Høringsuttalelse Teinvassåsen vannverk

Vi eier hytte på Dekarveien 108, Sør-Aurdal Gnr. 83 Bnr 62.

Figur 9. Plassering av eksisterende grunnvannsbrønner, tallene viser kapasitet i liter pr time. (Kilde www.ngu.no).

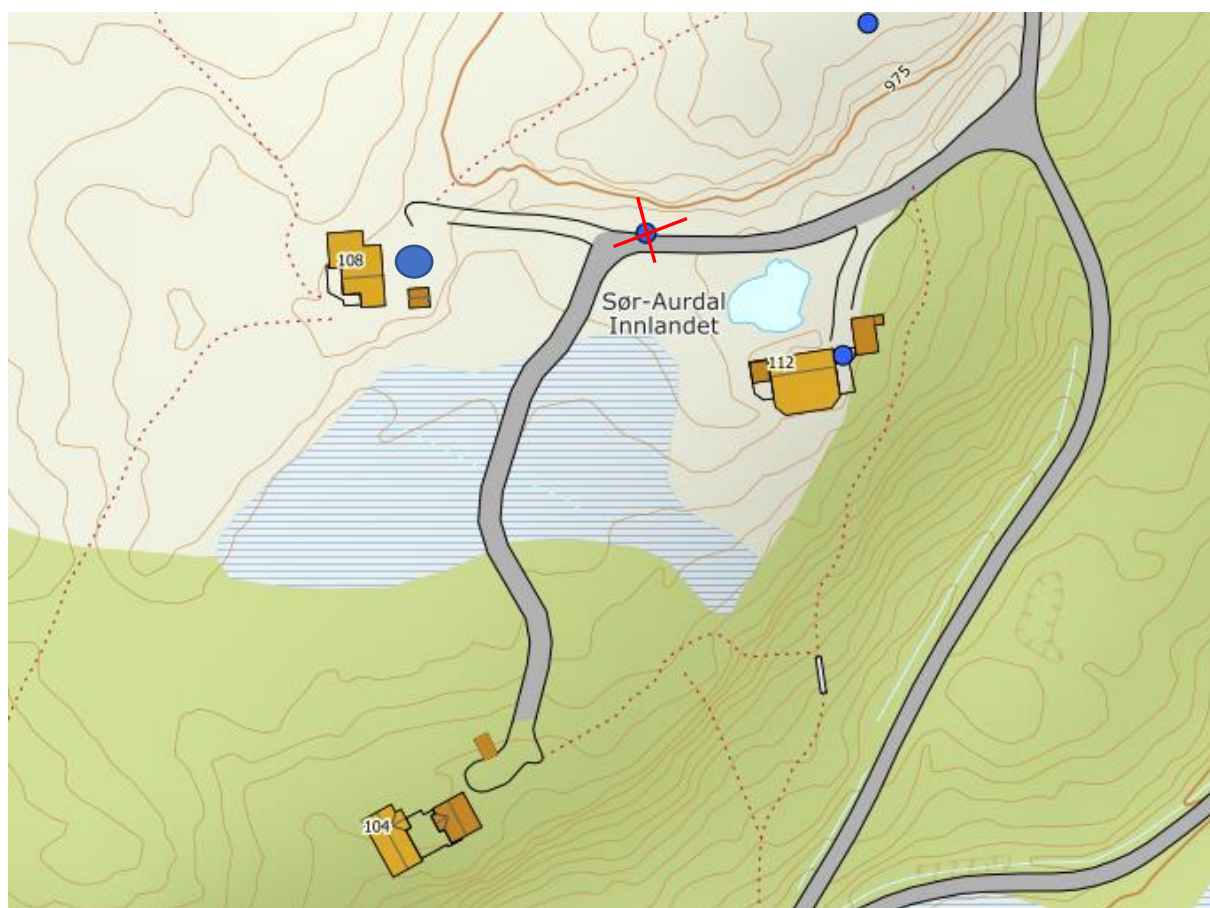
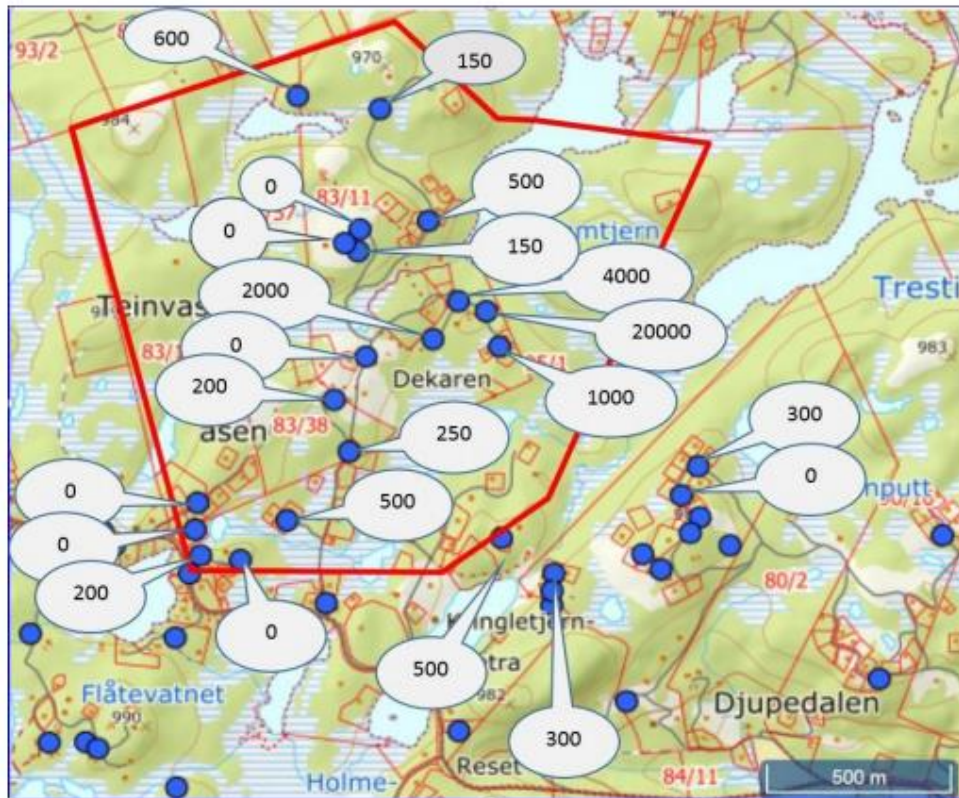
I deres dokumentasjon ifm. høringsuttalelsen er denne feilplassert og dere har angitt 0 l/time.

Dette er ikke riktig.

Brønnen er plassert som angitt på kartutsnitt under (tett ved hytten og ikke der vi har markert med rødt kryss) og har en kapasitet på mer enn 1200 l/time. Dette er anslått som følger.

Har hatt pumpe gående (20 l/min > 1200 l/time) i mer enn 5 timer i strekk (totalt 6000 l) og har ikke klart å tømme brønnen. Pumpe ligger på 70m.

Vannet er klart uten noen bismak og drikkes uten koking eller annen form for rensing.

Regner med at dokumentasjon oppdateres med våre data som angitt over.
